BORRADOR
ESTUDIO DE DETALLE
UNIDAD DE ACTUACIÓN 2, ÁREA DE REPARTO 80,
DE LA MODIFICACIÓN PUNTUAL N° 52 DEL PGOU
TORREVIEJA (ALICANTE)
OCTUBRE 2020

PROMOTOR.
METROVACESA S.A.

REDACTOR
FACTOR (IA), ARQUITECTURA Y URBANISMO S.L.P.

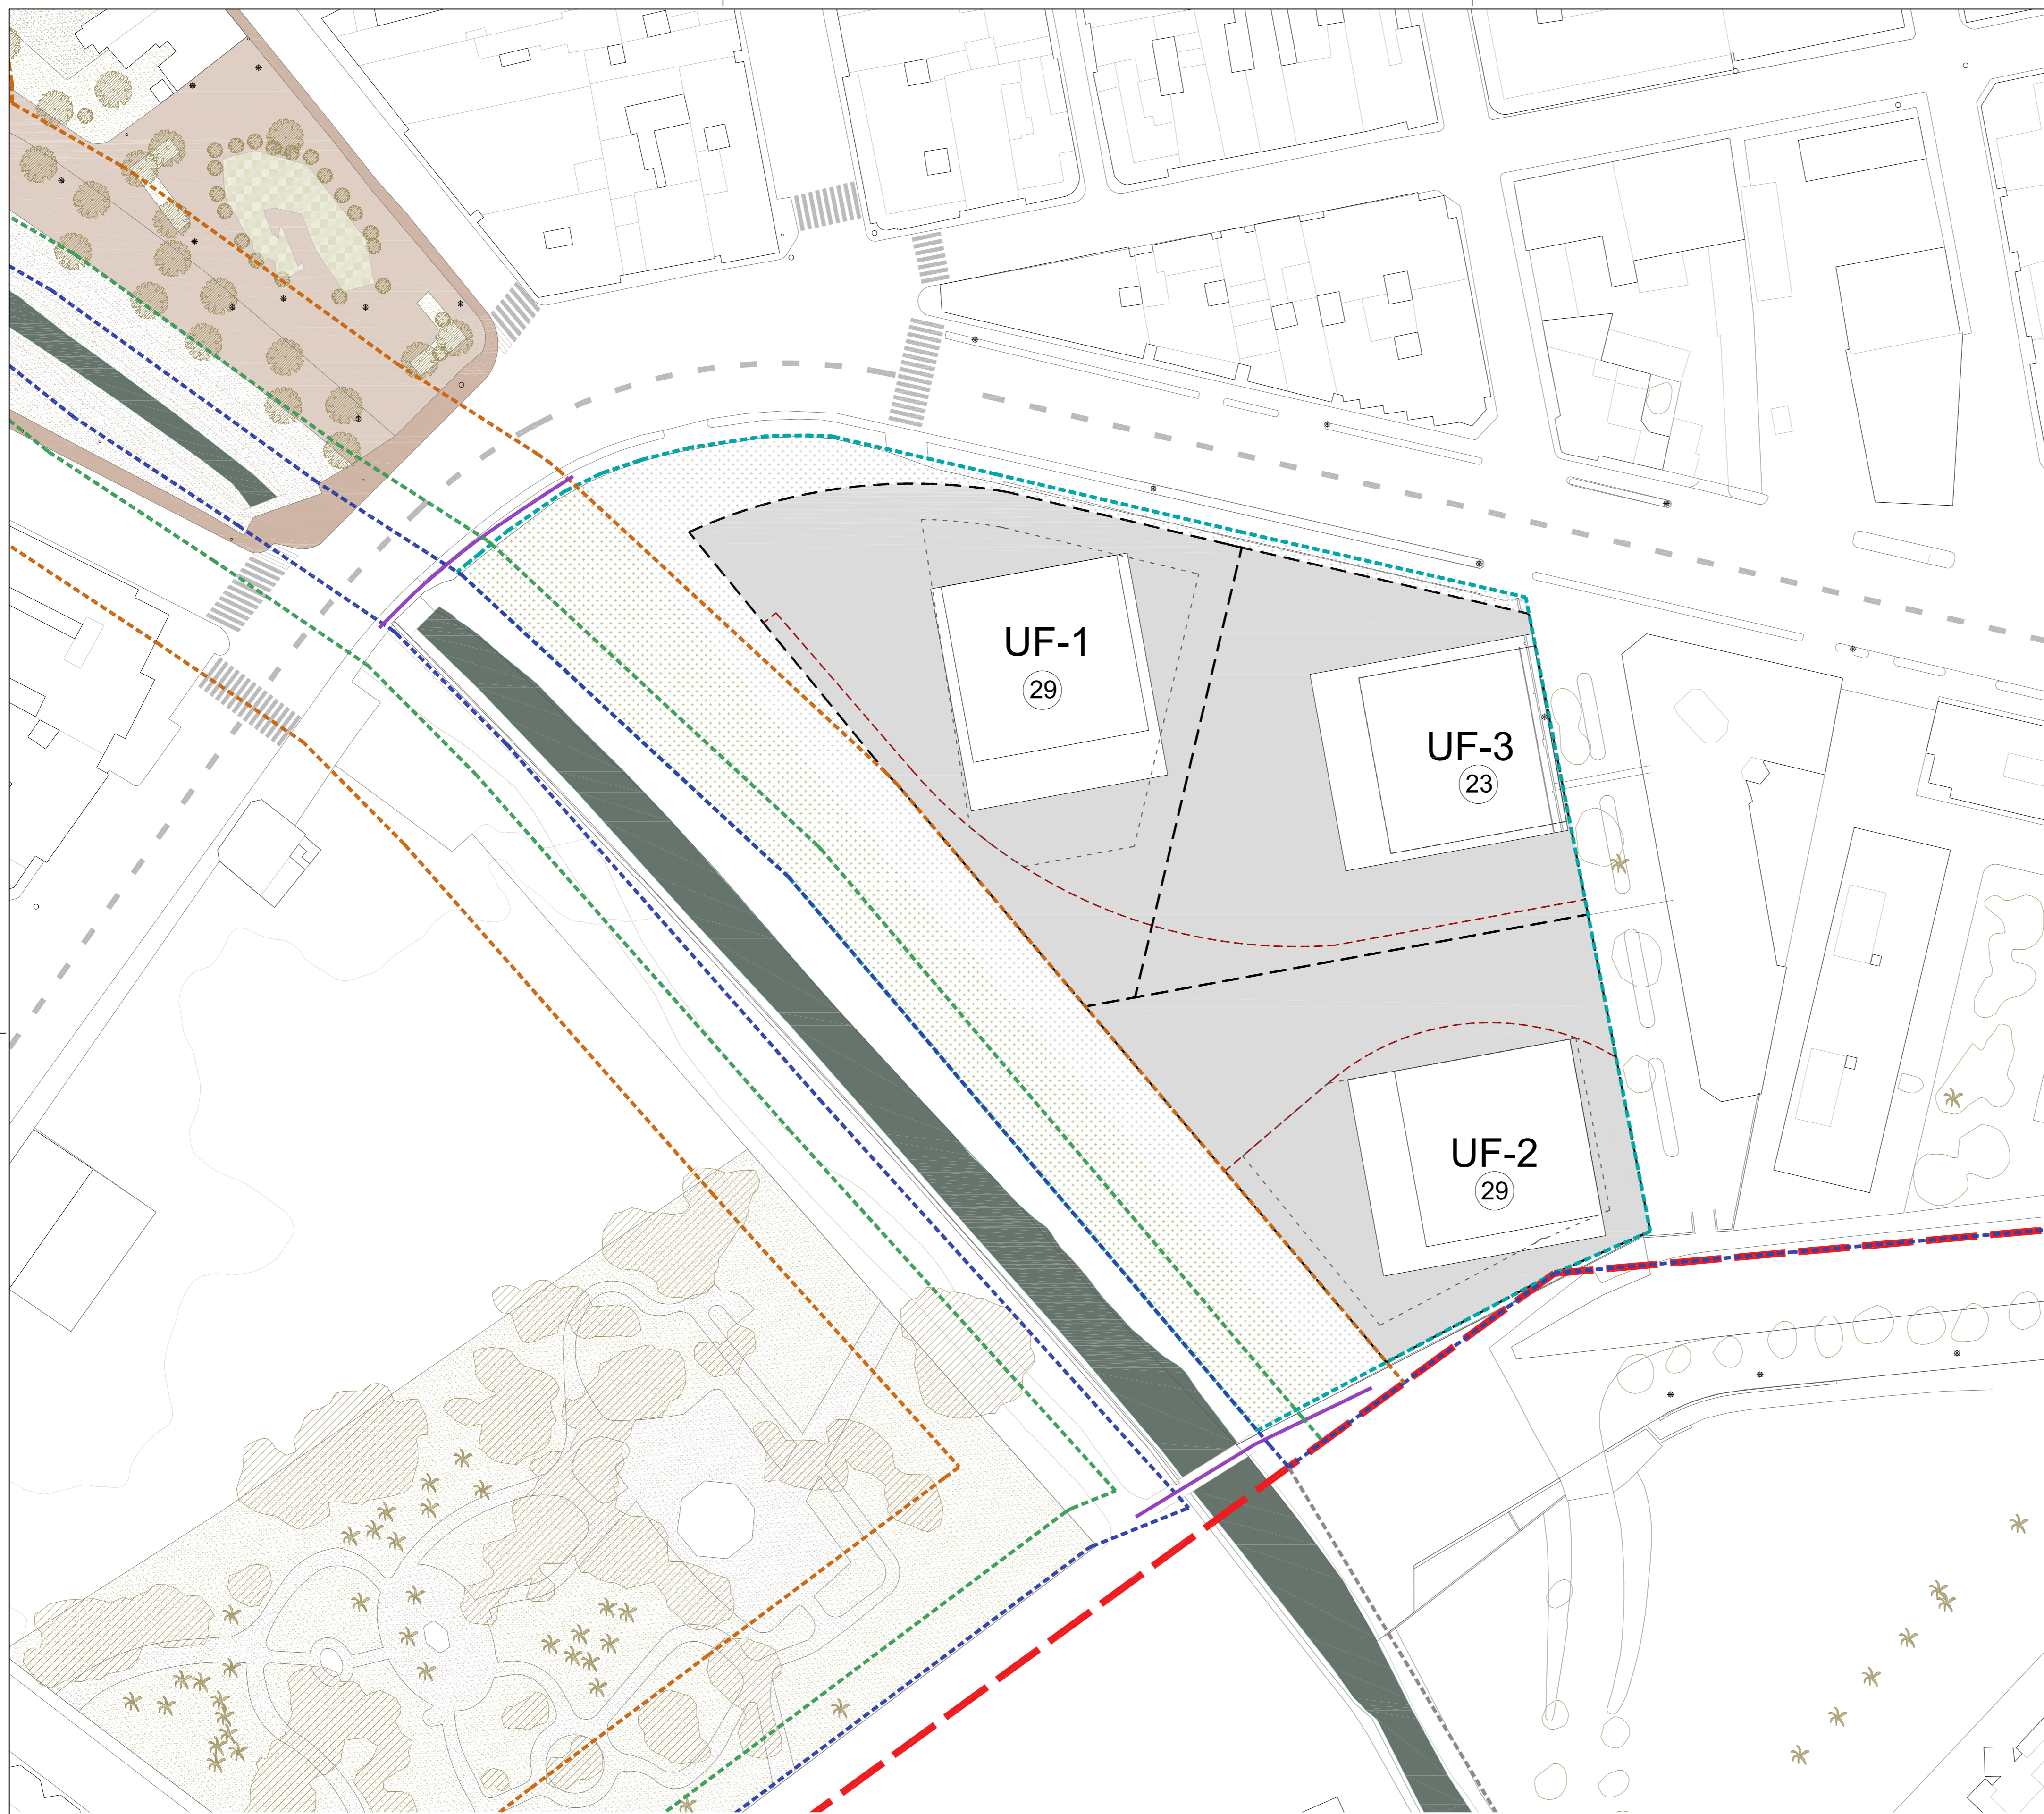
- En el plano O.03 "Ordenanza Gráfica" se observa, que se ha representado la parte del deslinde aprobado por O.M. de 12 de abril de 2011, lindante con el Área de reparto, omitiendo la representación del deslinde y las afecciones de la otra parte del canal del Acequión, así mismo no se ha representado el deslinde aprobado por la O.M. de 9 de junio de 2015, ni su ribera de mar.

- Además, en el plano O.03 “Ordenanza gráfica” se observa, que se han proyectado en la zona de servidumbre de tránsito un desnivel, que podría impedir el tránsito peatonal y el de los vehículos de vigilancia en la zona de servidumbre de tránsito, lo que contraviene el artículo 52 del Reglamento General de Costas, por lo que debería subsanarse esa circunstancia.

- Si bien en el plano O.03 “Ordenanza gráfica” se observa, que las construcciones bajo rasante, podrían quedar fuera de la zona de servidumbre de protección, esto no se acreditaría en los planos O.04.1 y O.04.2, “secciones”, ya que en ellos aparentemente no se ha representado correctamente el ámbito del canal del Acequión, por lo que no es posible situar en relación al canal, la zona de servidumbre de protección en los citados planos.

En este caso se ha malinterpretado la información del plano O.03 “Ordenanza Gráfica” el cual expresa en el esquema, la información sobre las plataformas que se han definido únicamente para tomar la cota de rasante de referencia del terreno. Esto no impide que dichas plataformas sean transformadas para solucionar los accesos adaptados entre las diferentes cotas y por lo tanto no exista un desnivel que impida el tránsito peatonal en la zona de servidumbre de tránsito.

O.06. ORDENACIÓN TRÁFICO

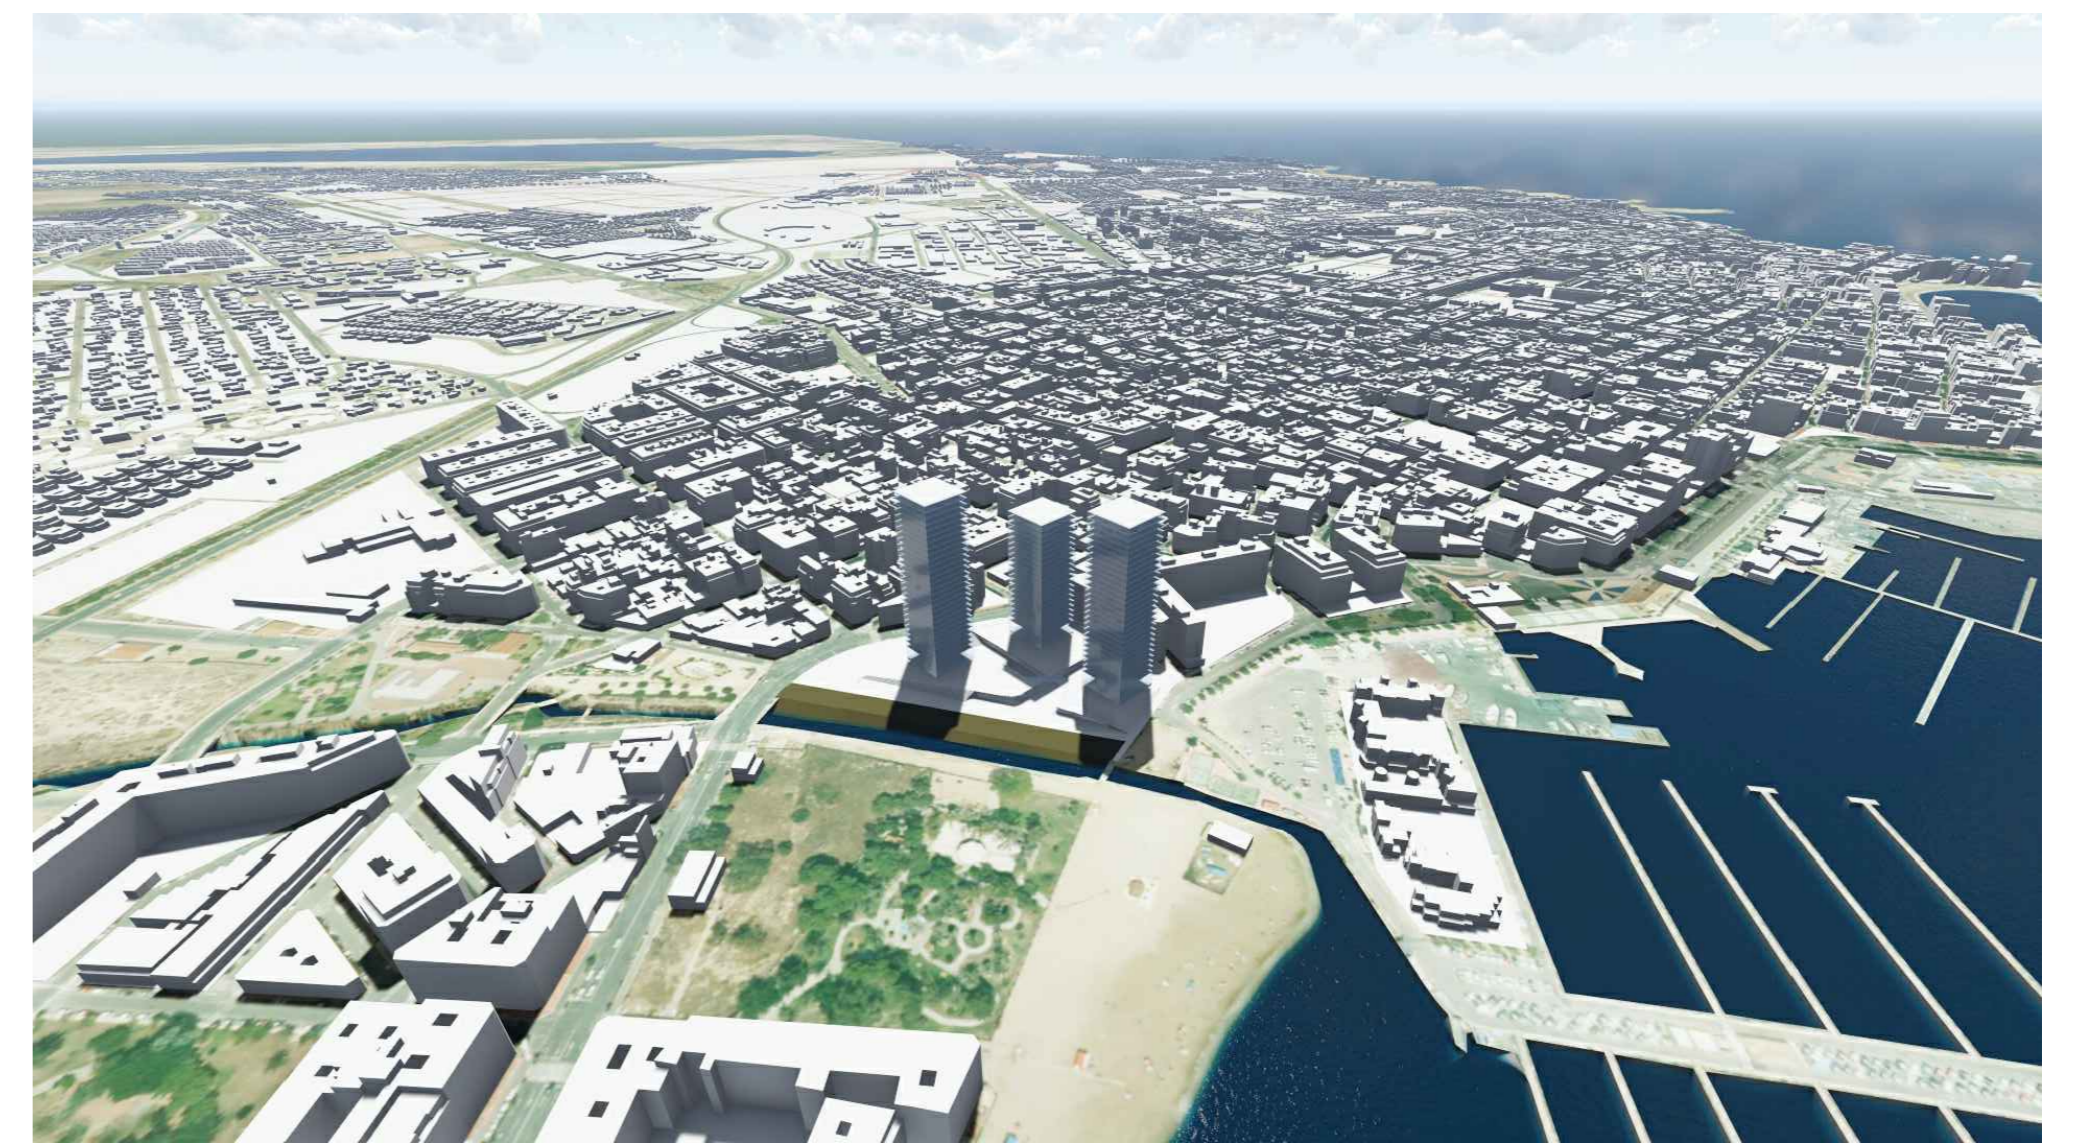
- En el plano O.04 “Ordenación Tráfico”, se observa que se ha previsto que el acceso de vehículos al edificio de uso residencial UF-2, se realice a través del dominio público marítimo-terrestre (zona portuaria), afectándolo de una servidumbre de paso, lo que deberá ser objeto de la tramitación de la correspondiente autorización, ante la administración portuaria.

Para evitar generar la Servidumbre de paso y afectar el Dominio Público Marítimo Terrestre, se modifica el acceso a la UF-2 realizándose actualmente a través de la calle peatonal San Julián, con la que linda por el este la Unidad Funcional objeto del Estudio de Detalle. Se ha recogido en el plano O.06 “ORDENACIÓN DEL TRÁFICO”
